東京電力福島第一原子力発電所  
ALPS 処理水希釈放出設備及び関連施設  
の新設に関する確認結果報告書

令和4年7月26日

福島県原子力発電所安全確保技術検討会

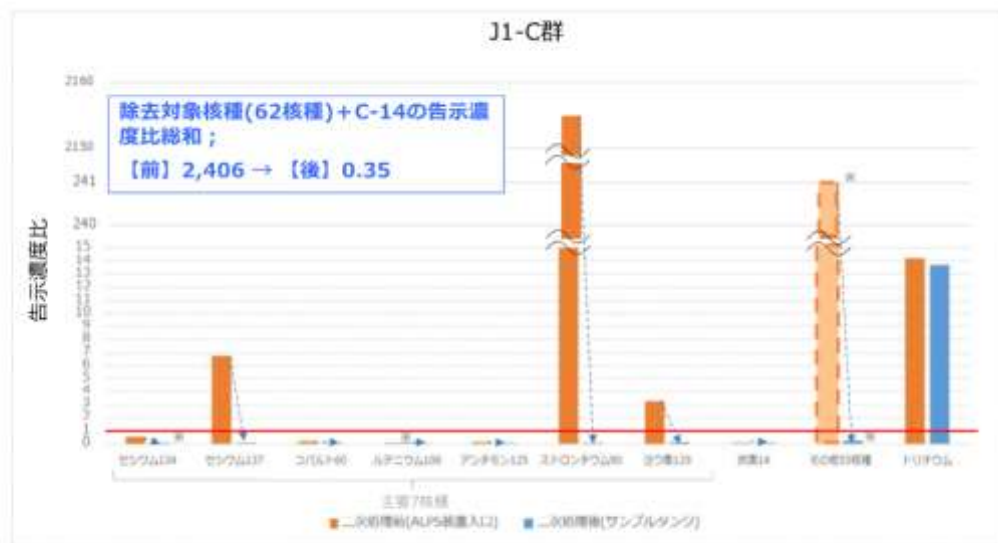
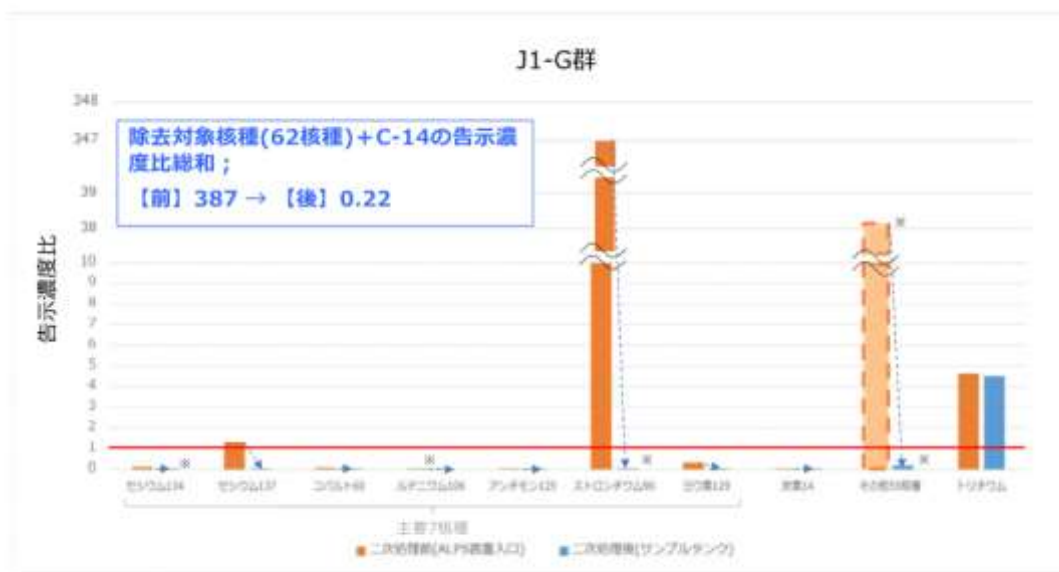
増設 ALPS の二次処理試験の結果を示し、告示濃度比総和 1 以上の処理途上水を ALPS により、規制基準未満に浄化できることを説明すること。

処理途上水を 1,000m<sup>3</sup> 処理し、告示濃度比総和 1 未満を満足（0.22～0.35）していることを確認しました。

対象とするタンクは、ALPS の性能確認のため、告示濃度比総和 100 以上の中から高い濃度の①タンク群（J1-C 群、告示濃度比 2,406）、②低い濃度のタンク群（J1-G 群、告示濃度比 387）を選定しました。処理は増設 ALPS の 1 系統で実施し、処理量は約 156～204m<sup>3</sup>/日でした。

また、第三者機関による分析の結果、当社が実施した分析の結果とほぼ同等の結果が得られたと考えています。

J1-C群；【前】 2,406 → 【後】 0.35  
 J1-G群；【前】 387 → 【後】 0.22

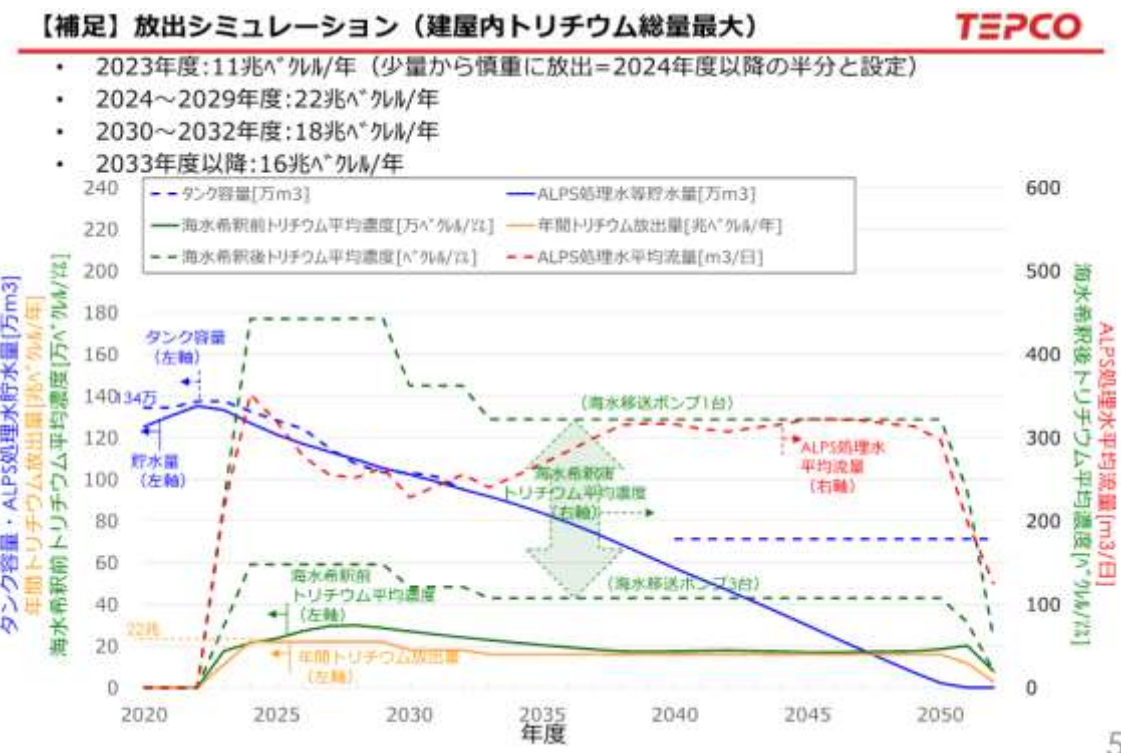
二次処理性能確認試験では J1-C タンク群の 1,000m<sup>3</sup> 処理に 6 日間、J1-G タンク群の 1,000m<sup>3</sup> 処理に 8 日間を要している。タンク貯蔵水の約 70% (約 93 万 m<sup>3</sup>) を占める処理途上水の二次処理が ALPS 処理水希釈放出のスケジュールのボトルネック (遅延要因) になる懸念がある。

日々発生する汚染水の処理と処理途上水の二次処理を並行して実施することについて説明すること。

二次処理性能試験は、増設 ALPS として 3 系統あるうちの 1 系統 (処理能力 250m<sup>3</sup>/日) を使用したため、試験に 6 日間～8 日間要しているが、3 系統使用すれば 2、3 日で 1,000 m<sup>3</sup> 処理が可能です。

また、ALPS 処理水の放出シミュレーションにおける ALPS 処理水の放出量は年間の平均で最大 350m<sup>3</sup>/日です。日々の汚染水の発生量 100m<sup>3</sup>/日～150m<sup>3</sup>/日の ALPS 処理を想定すると二次処理量は最大で 200m<sup>3</sup>/日であり、ALPS の処理能力 (既設: 750m<sup>3</sup>/日、増設: 750m<sup>3</sup>/日、高性能: 500m<sup>3</sup>/日) を踏まえると、二次処理がボトルネック (遅延要因) になることはありません。

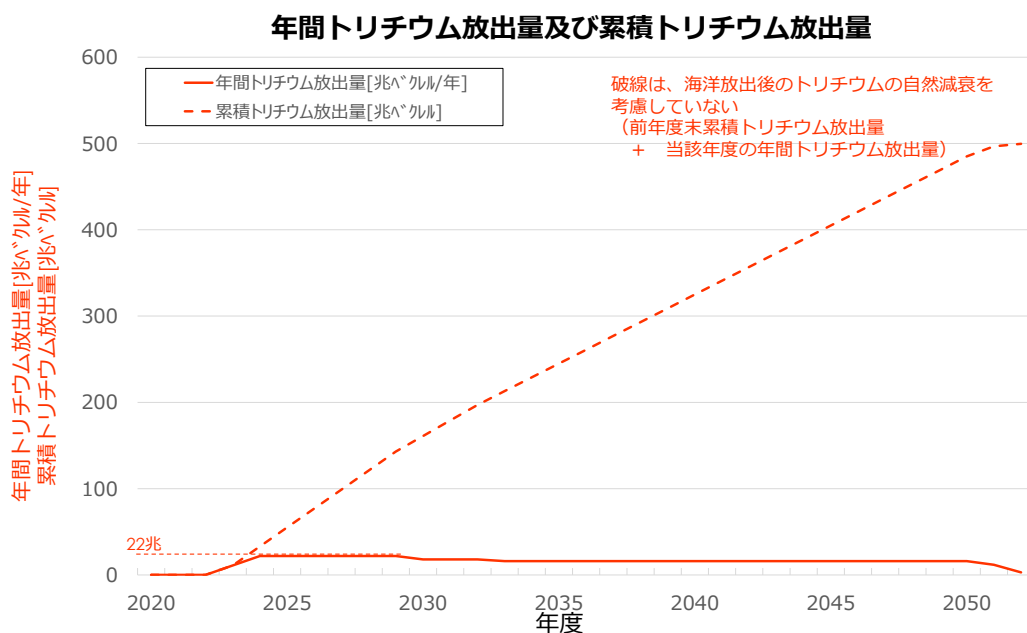
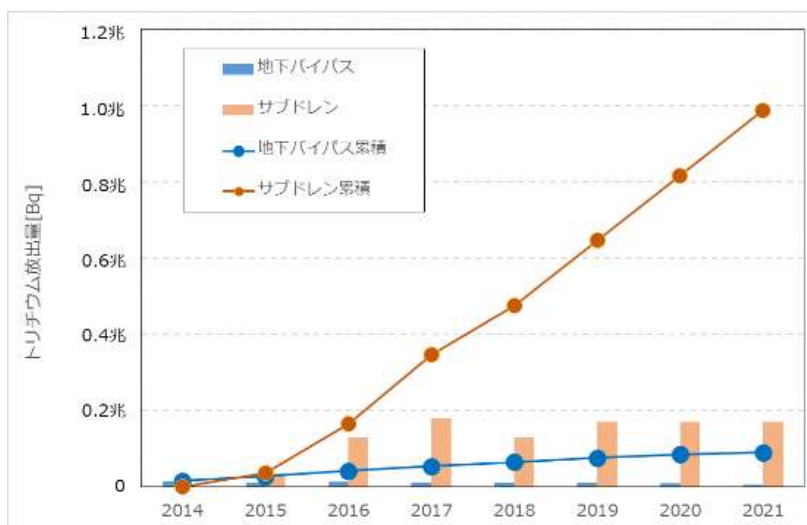
サブドレン、地下水バイパスによるトリチウムの放出実績を含め、発電所から放出される総トリチウム量がどれぐらいになるのか示すこと。

トリチウムの年間放出量については、ALPS 処理水、地下水バイパス、サブドレン浄化水等の排水によるトリチウム放出量の合計が年間 22 兆ベクレルを超えないよう管理します。

サブドレン、地下水バイパスによる年間のトリチウム放出の実績は、2,000 億ベクレル未滿となっており、放出限度としている 22 兆ベクレルと比較して非常に小さい値となっています。

図 サンプリングラック計画図

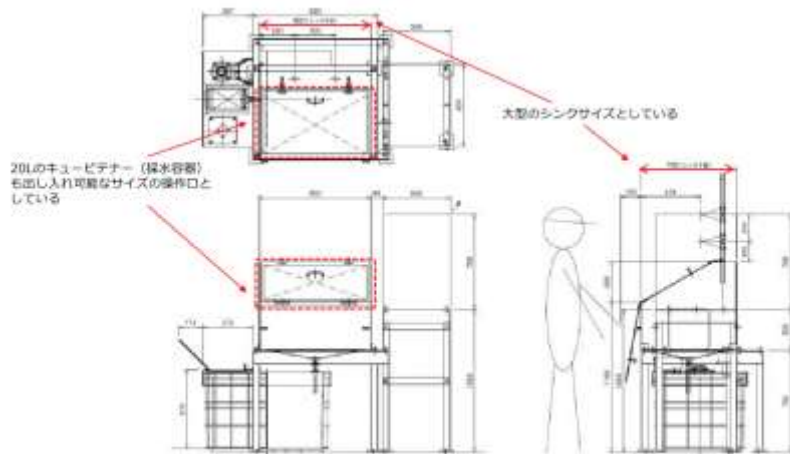
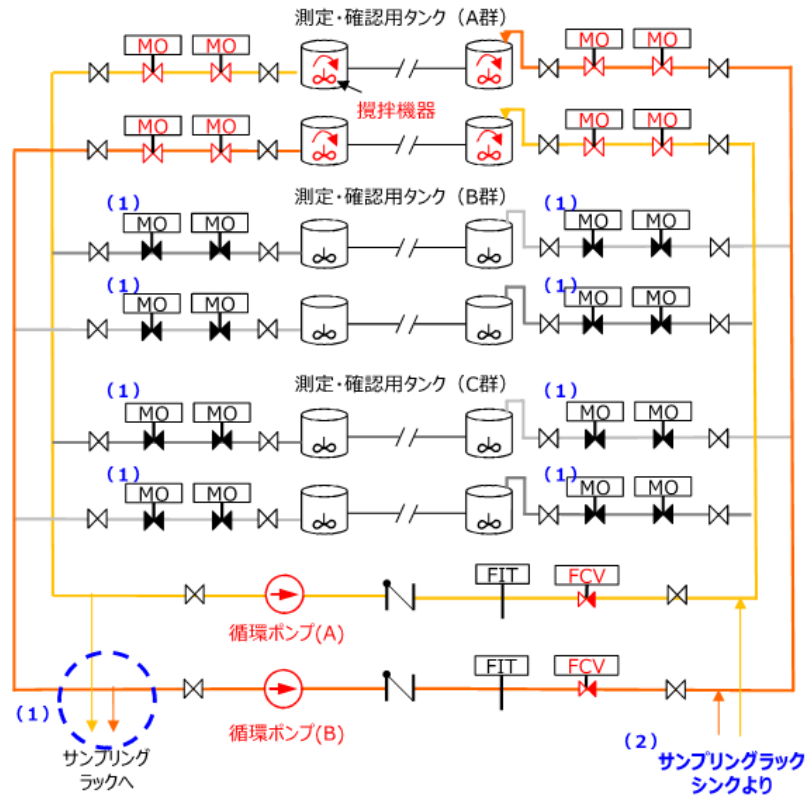
測定確認用設備において測定試料を採取するための設備、放水立坑や海域において測定試料を採取するための設備は重要である。試料採取位置や設計の考え方について説明すること。

測定・確認用設備において、循環・攪拌により均質化された水を採取するためのサンプリング設備を循環ラインに設けます。水のサンプリングは循環攪拌後とし、タンク群ごとに実施します。試料採取サンプリング設備（ラック）は、サンプルタンク（K4）近傍の多核種除去設備移送設備建屋内に設置します。

排水中の放射性物質の濃度確認用として希釈設備の海水配管ヘッダ下流の放水管立上り部から、放出前濃度の確認用として放水立坑（上流水槽）から、それぞれ採取できるよう、サンプリングラックを設置する予定です。

海域における試料採取は、モニタリング設備を設けず、深度別に採取できるように、専用の採取器等によりサンプリングします。

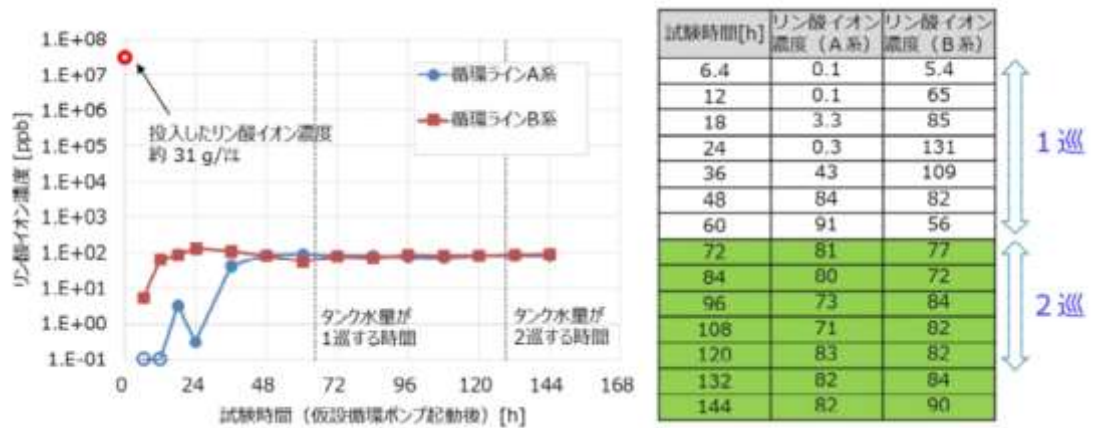
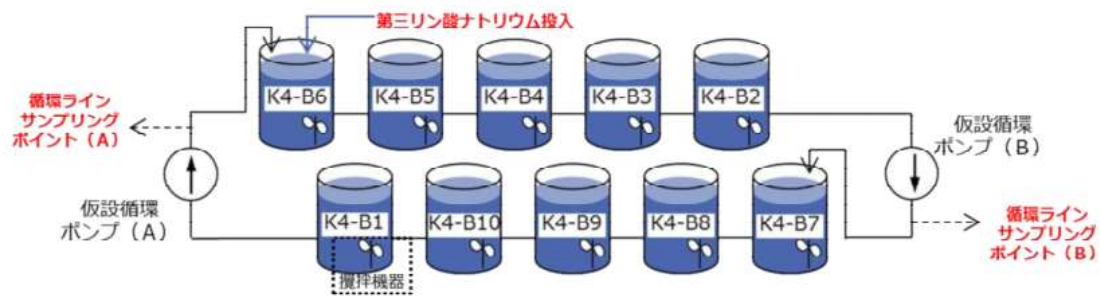
令和4年2月に実施した循環攪拌試験の結果を示し、タンク内 ALPS 処理水の放射能濃度の均質化について説明すること。また、第三リン酸ナトリウムと放射性物質の粒径、質量の違いを考慮したうえで、均質化の検証が可能であることを説明すること。

また、粒子状の放射性物質がタンク底部、連絡管弁や継手部等へ沈降・残留する可能性とその対策について説明すること。

循環攪拌実証試験の結果を踏まえ、循環攪拌運転により代表試料を採取できると判断しました。また、循環攪拌実証試験の結果を踏まえて、設備構成も試験と同様の構成（循環ポンプの設置、循環ラインにサンプリングポイントを設置する等）とするとともに、循環攪拌時間は適切に設定（運用開始当初はタンク水量の2巡以上）します。

- ・試験開始前にタンク1基（K4-B6）に第三リン酸ナトリウム全量を投入した、非常に保守的な初期状態で開始したものの、タンク水量が2巡した以降に循環ラインサンプリングポイント（A）、（B）から採取した水に含まれるリン酸の平均濃度が、理論値80ppbとほぼ等しい84.5ppbであった。
- ・保守的な初期条件により、タンク内から採取した水に含まれるリン酸濃度の平均は86ppb、標準偏差9ppbとなり、若干のばらつきが確認されたものの、タンク内のトリチウム濃度の平均は $1.51 \times 10^5 \text{Bq/L}$ 、標準偏差 $0.029 \times 10^5 \text{Bq/L}$ となっており、循環攪拌運転により均質の効果が確認されました。

ALPS 処理水に含まれる放射性核種は基本的に水に溶解しているものです。リン酸も水に溶解しているものです。そのため、リン酸による検証で十分であると考えています。これまで、ALPS 処理水を貯留しているタンクにおいて堆積物を確認していますが、分析を行い放射性核種は確認されていません。

なお、沈降性の物質に対する懸念に対しては、ALPS 処理水等貯留タンクから測定・確認用タンクへ ALPS 処理水を受け入れる際に、念のためフィルタに通水した後に受け入れる計画とすること、今回測定・確認用タンクに転用するK4タンクはタンク内の清掃を実施することで対策を行います。

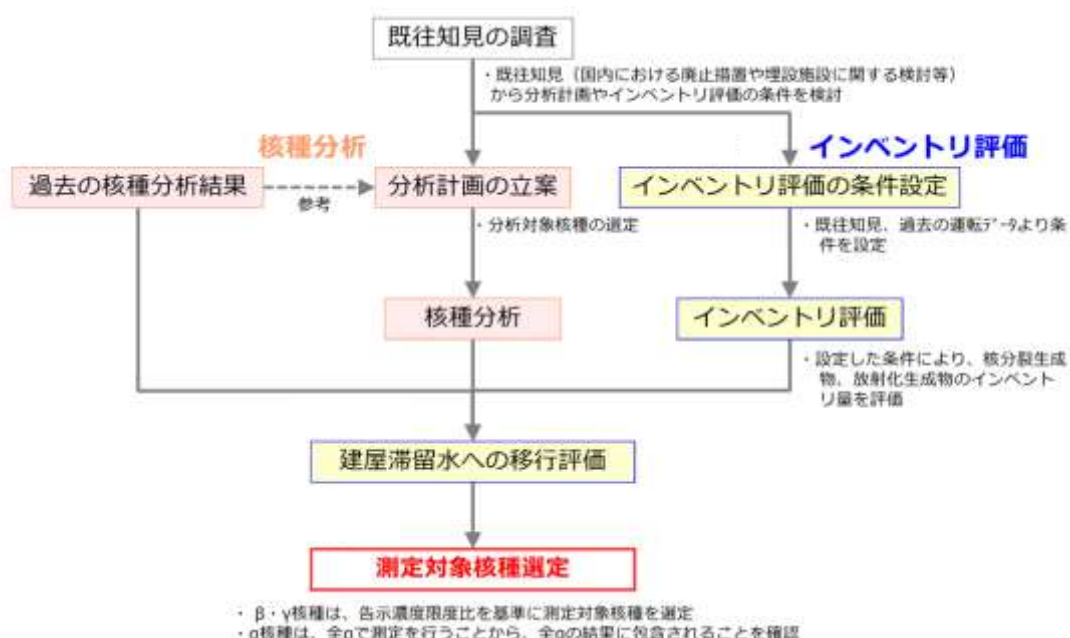
ALPS 処理水の測定評価対象核種である 62 核種の選定は ALPS 設置時の滞留水中に含まれる核種等から設定されたものである。その後原子炉建屋の滞留水から高濃度の  $\alpha$  核種等が確認されるなど、廃炉作業の進捗に伴い状況が変化している。ALPS 処理水を環境へ放出するに当たり、他の原子力発電所の廃止措置や放射性廃棄物埋設施設の知見を踏まえ、徹底検証して、分析対象核種を選定すること。

また、対象核種が新たに選定された場合には、放出スケジュールや環境影響評価への影響について説明すること。

ALPS 除去対象 62 核種の選定は、原子炉停止から 365 日後の滞留水中に告示濃度比で 1/100 以上存在していると評価した核種から選定したのですが、ALPS 処理水を環境へ放出するに当たり、廃止措置や埋設施設の知見を踏まえて徹底検証して、放出前に確認する必要がある核種を選定することとしています。新たな核種が選定された場合も踏まえ、現在、他の原子力発電所の廃止措置や放射性廃棄物埋設施設の調査から着目されている核種について社外機関による分析も進めており、核種分析作業が追加されたことによる放出スケジュールへの影響が出ないように努めます。また、放射線影響評価報告書への影響(有無)についても選定された核種に応じて必要があれば影響の再評価を実施します。

【ALPS 処理水流量の調整】

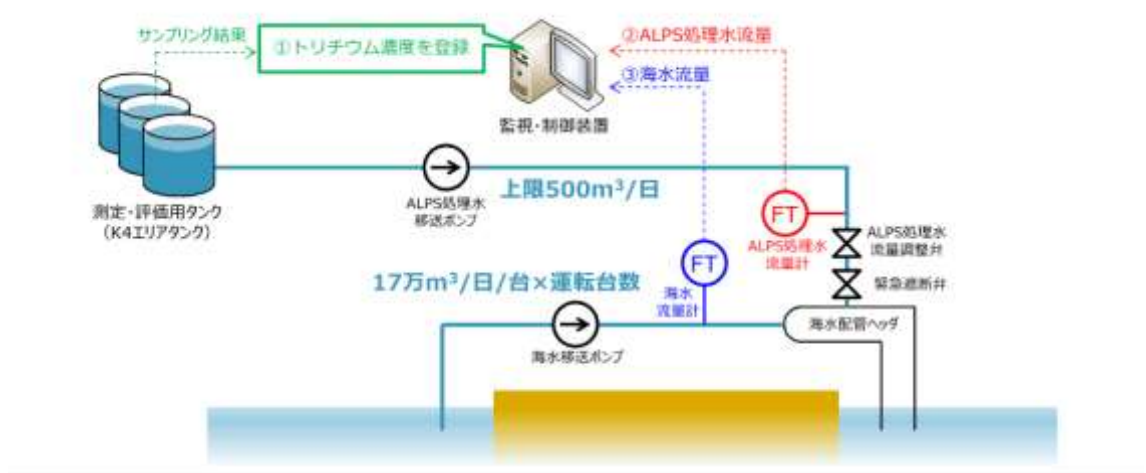
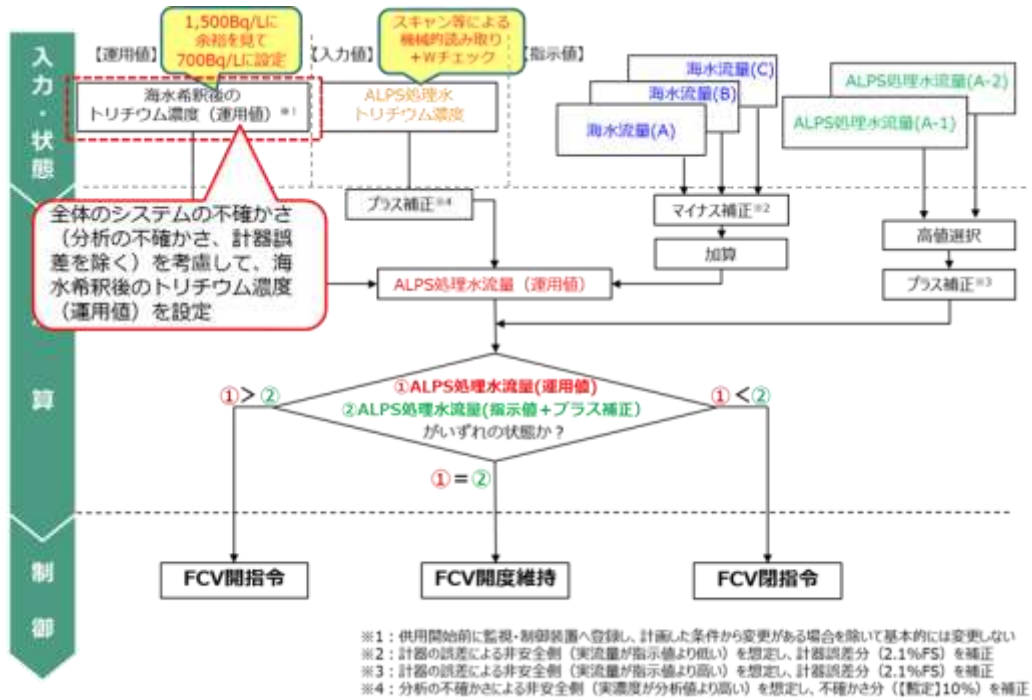
放出水のトリチウム濃度を、放出前のトリチウム濃度と希釈水量から評価して、トリ  
チウム濃度が 1,500Bq/L を下回ることを確認しているが、その評価方法について  
説明すること。併せて、混合希釈率の調整及び監視の方法について説明すること。

海水希釈後のトリチウム濃度は、①ALPS 処理水トリチウム濃度②ALPS 処理水流量③海  
水流量の関係式より導出します。流量計から得た ALPS 処理水流量と海水流量によりリア  
ルタイムで海水希釈後のトリチウム濃度を算出します。

海水希釈後のトリチウム濃度（運用値）の上限値は、全体のシステムの不確かさ（分析  
不確かさ、計器誤差を除く）を考慮し、1,500Bq/L に余裕を見て 700Bq/L に設定します。

ALPS 処理水の海水への混合希釈率の調整は、海水移送ポンプを定格運転するため、ALPS  
処理水流量を制御する設計としています。具体的には、放出操作の際に、予め確認した  
ALPS 処理水のトリチウム濃度を監視・制御装置へ登録し、当該トリチウム濃度と希釈後  
のトリチウム濃度の設定値（1,500Bq/L 未満）を踏まえて、所定の混合希釈率（100 倍以

上)になるよう、ALPS 処理水流量調整弁の開度を自動調整する設計としています。なお、ALPS 処理水流量調整弁は、設定値が希釈放出する前のトリチウムの濃度と希釈する海水の量で一義的に決められますので頻りに流量調整は行われず、弁の開度は、ほぼ一定の開度で制御します。

放出操作中は、監視・制御装置にて ALPS 処理水流量並びに海水流量を常時監視しており、所定の混合希釈率を満足しない場合は、ALPS 処理水移送ラインに設けた緊急遮断弁をインターロック<sup>(※9)</sup>により自動的に閉止させる設計としています。

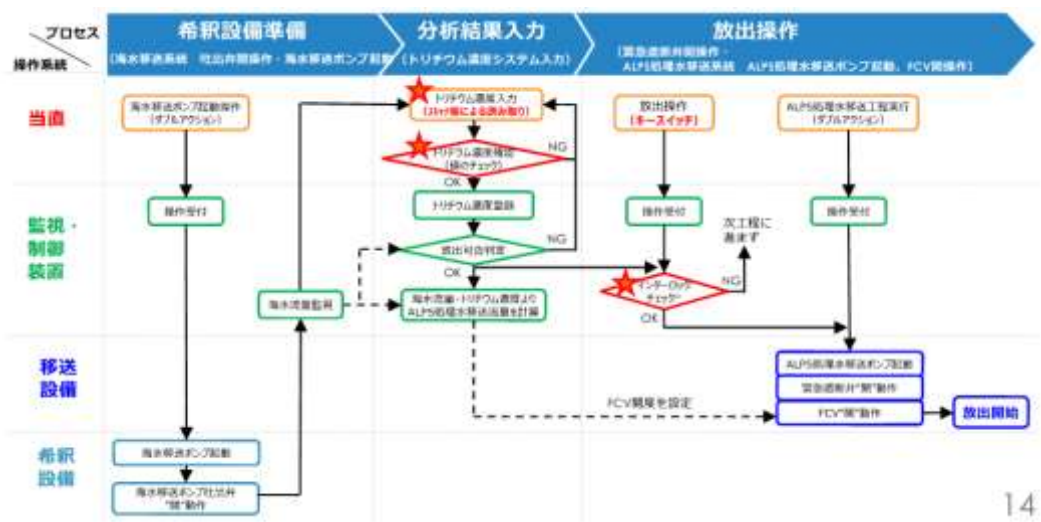
ALPS 処理水の受入、測定・確認、放出工程は、3つのタンク群をローテーションしながら運用される。ローテーション運用時の誤操作等により測定・確認前の処理水が誤って放出される等の不適合が生じないように、誤操作防止対策（ヒューマンエラー防止対策）がとられていることを説明すること。

インターロックチェックにより運転員が誤ってタンク群を操作できないようにします。また、制御装置により各タンク群がどの工程にあるかを管理します。インターロックには、設備の状態（水位、循環ラインの弁）、制御装置の工程管理、操作員の操作の組み合わせで想定外の操作・動作をしない設計にしており、放出操作はさらにキースイッチの操作が必要な設備とします。

トリチウム濃度の監視・制御装置への登録はヒューマンエラー防止のため、スキャナ等による機械的な読み取りとします。登録された値が正しいかは、複数人でチェックします。

誤放出が無いよう、監視・制御装置は選択タンク群が測定・確認工程を完了していること、他タンク群の隔離弁が全閉であること等をチェックするインターロックを設置します。このインターロックチェックにより人の判断に頼らず次の工程に入ってよいかということ判断します。同様の仕組みが測定・確認用設備にもあり、いずれも運転員がボタンを押すだけで進行するというのではなく、監視・制御装置で弁の状態、あるいは、その前の工程、手続を踏んだかを確認する仕組みとします。

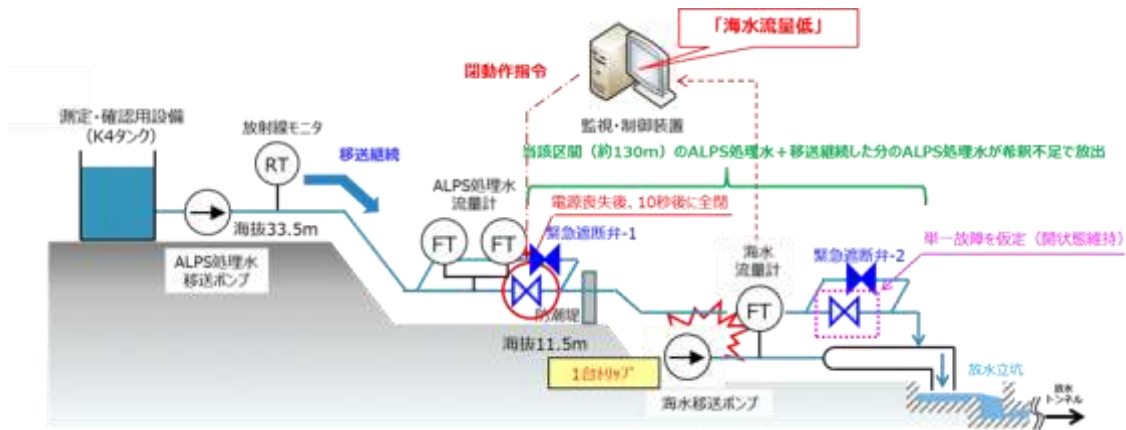
異常時の措置について設計上では種々の考慮がなされているが、これが予定通り機能せずに濃度の高い処理水が放出された場合、環境影響がどの程度になるか説明すること。  
また、最も過酷な想定として、海水移送ポンプ全停止、緊急遮断弁のうち A0 弁、M0 弁ともに開維持となった場合の評価がされているのか説明すること。

希釈が適切に行われない異常事象として、①トリチウム以外の放射性物質濃度の確認不備の状態での放出、②トリチウム濃度の確認不備もしくは 1,500Bq/L 以上での放出、③設備からの漏えいを想定しマスターロジックダイアグラム<sup>(※10)</sup>により分析を行ったところ、もっとも影響が大きい事象として、外部電源喪失及び海水移送ポンプ運転中の 1 台トリップが抽出されました。

以上より、「意図しない形での ALPS 処理水の海洋放出」により、放水立坑（上流水槽）でのトリチウム濃度が 1,500Bq/L を超えるものの、トリチウムの告示濃度 60,000Bq/L より十分低くなります。

なお、運用値として希釈後のトリチウム濃度を 700Bq/L 未満に制限すること、放水立坑で希釈されることにより実際には 1,500Bq/L を超えることはないと考えています。

異常事象の評価は、供用期間中に発生しうる事象として、結果が最も厳しくなるような機器の単一故障、単一誤操作を考慮して評価しており、海水移送ポンプが全停止し、さらに緊急遮断弁のA0弁（空気作動緊急遮断弁）、MO弁（電動緊急遮断弁）ともに閉動作しないといったような機器の多重故障までは考慮していません。

なお、緊急遮断弁は多重化するとともに、空気作動によるA0弁と電動駆動によるMO弁を組み合わせた多様化を図っており、共通要因による故障の発生を防止しています。

また、希釈用の海水ポンプが停止し、緊急遮断弁が動作しない場合を想定し、潜在被ばく<sup>※12</sup>の評価を行っています。1日で約3万m<sup>3</sup>のALPS処理水が海洋に流出する事象を選定し潜在被ばく線量の評価を行った結果、0.04mSv～0.3mSvとなり事故時の判断基準5mSv<sup>※13</sup>と比べて非常に小さい値となります。（5（12）参照）。

**緊急遮断弁-2（A0弁）**

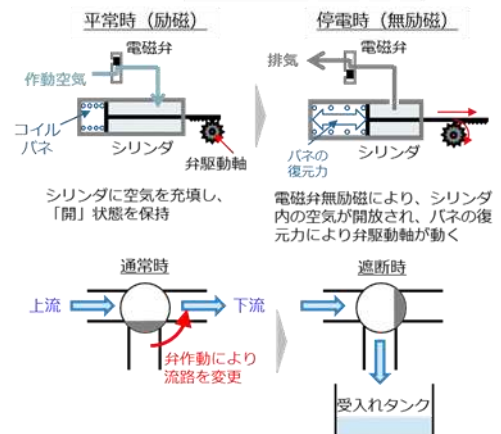
緊急遮断弁のバネ付き M0 弁（電動緊急遮断弁）及び三方 A0 弁（空気作動緊急遮断弁）の構造図を示したうえで弁動作挙動を説明すること。緊急遮断弁（M0 弁、A0 弁）の弁特性、健全性及び遮断性能の信頼性について説明すること。

緊急遮断弁-1 についてはウォーターハンマー<sup>(※14)</sup>の発生を軽減するため動作時間 10 秒の M0 弁方式を採用しています。緊急遮断弁-2 が閉じたときにはウォーターハンマーが発生する可能性があるため、残水を逃がす設計としています。

また、緊急遮断弁-1（M0 弁）はバネ力でフェールクローズ<sup>(※15)</sup>となるため、電源喪失時は自動的に閉となる設計としています。

なお、弁特性、健全性及び遮断性能の信頼性については、弁納入時の受け入れ検査や、系統試験で確認を行っていきます。受入検査、系統試験に係る記録は適切に保管します。また、定期的な保全を行うことで信頼性を確保します。

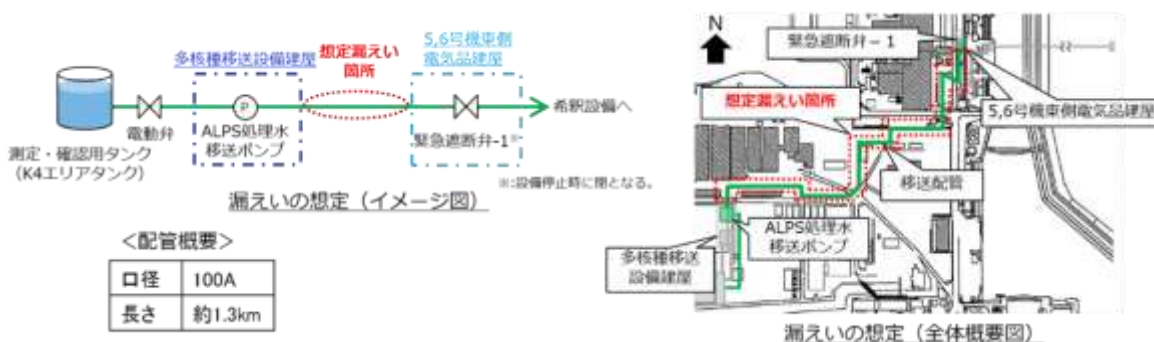
ALPS 処理水の測定・確認用設備として用いるK4エリアに設置するタンクから海水配管ヘッダまでの配管の耐震性など、自然災害への対応について説明すること。また、地震等により配管が破断した場合を想定し、どのような漏水対策を講じるのか。移送設備各箇所配管が破断した時の対応シナリオと敷地内外への影響の程度を説明すること。

測定・確認用タンクから海水配管ヘッダまでは、主にポリエチレン管を使い、耐震Cクラスで設置する予定です。ポリエチレン管自体は漏えいリスクの少ない融着構造として接続します。また、ポリエチレン管と弁・ポンプ等の金属フランジとの取り合いは、漏えいリスクが想定されることから堰と漏えい検知器を設けます。なお、ポリエチレン管は可とう性があり地震に対する耐性を有しております。令和3年2月13日、令和4年3月16日の福島県沖地震の際にも大きく揺れましたが、ポリエチレン管が損傷して漏えいが発生したというような事象はありませんでした。

道路跨ぎ部等は漏えい水が側溝等に入らないように、可能な限り離隔するとともに、移送配管に使用するポリエチレン管は管の外側に外装管（接合部は防水カバー）を取り付ける対策を行います。

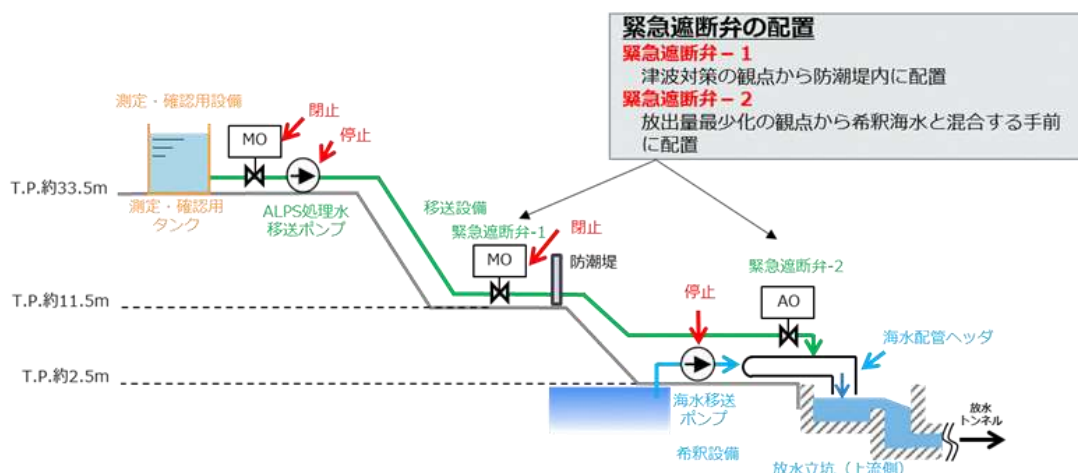
内閣府が切迫性を指摘している日本海溝巨大地震に伴い海抜11.8mの津波が福島第一原子力発電所に襲来すると想定されている。そのような津波が襲来した場合、放水立坑、海水移送ライン、海水ポンプ、緊急遮断弁、ALPS 処理水移送ライン等ほどの程度影響を受けることを想定しているのか。

ALPS 処理水希釈放出設備の内、希釈設備を除く、測定・確認用設備及び移送設備の一部については津波が到達しないと考えられる海抜(T.P. <sup>(※18)</sup>)33.5m以上の場所に設置します。
